RESPUESTAS A CONSULTAS GENERALES EFECTUADAS POR PROPONENTES DE LOS PROCESOS DE LICITACION 11/2009- 12/2009 y 13-2009 PARA EL SUMINISTRO DE VEHICULOS PARA BOMBEROS

Diagrama de ubicación de escalas.

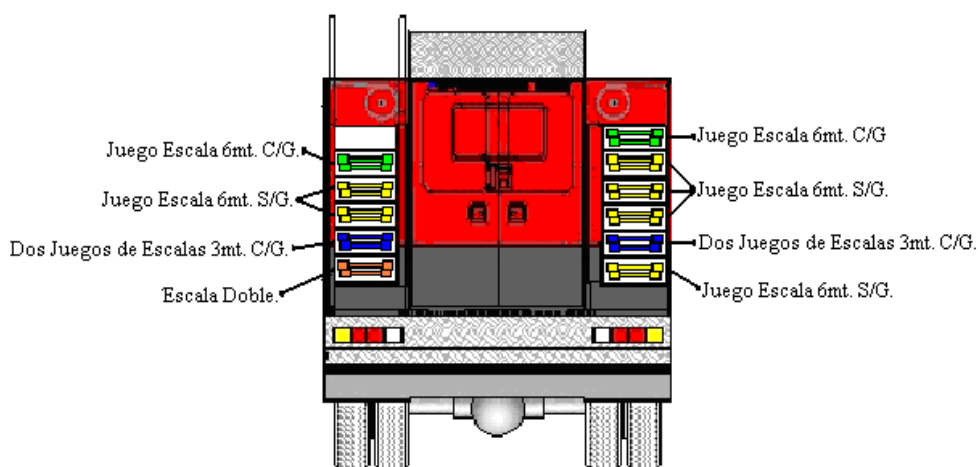
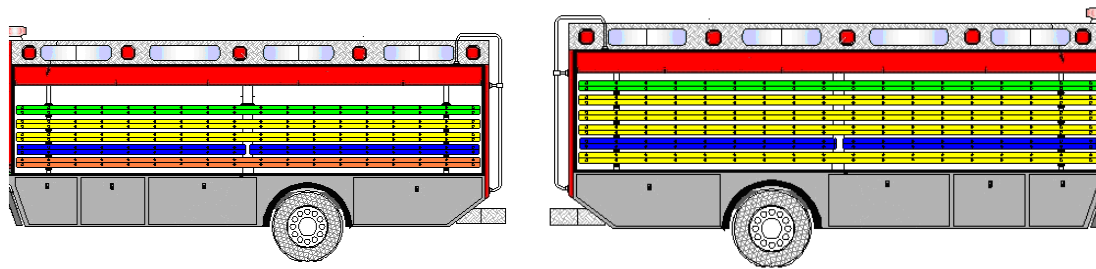
34.- PREGUNTA:

2. En Compartimiento para escalas, se indica:

Dos (2) compartimentos, uno a cada costado abierto para el transporte de escalas de aluminio para bomberos de diferentes medidas y pesos, con un largo mínimo de 6,20 metros. Deberá contar con un sistema de sujeción neumático o hidráulico o mecánico.

Consulta: ¿Para este ítem se deben incluir las escalas?

RESPUESTA:

Si, el detalle es el siguiente:

Un Juego de Escalas 6mt. C/G equivale, a una escala de seis metros 18'' mas una escala seis metros 15''.

Un Juego de Escalas 6mt. S/G equivale a una escala de seis metros 18'' mas una escala seis metros 15 ''.

Un Juego de Escalas 3mt. C/G equivale a una escala de tres metros 18'' mas una escala tres metros 15''.

Escala Doble.
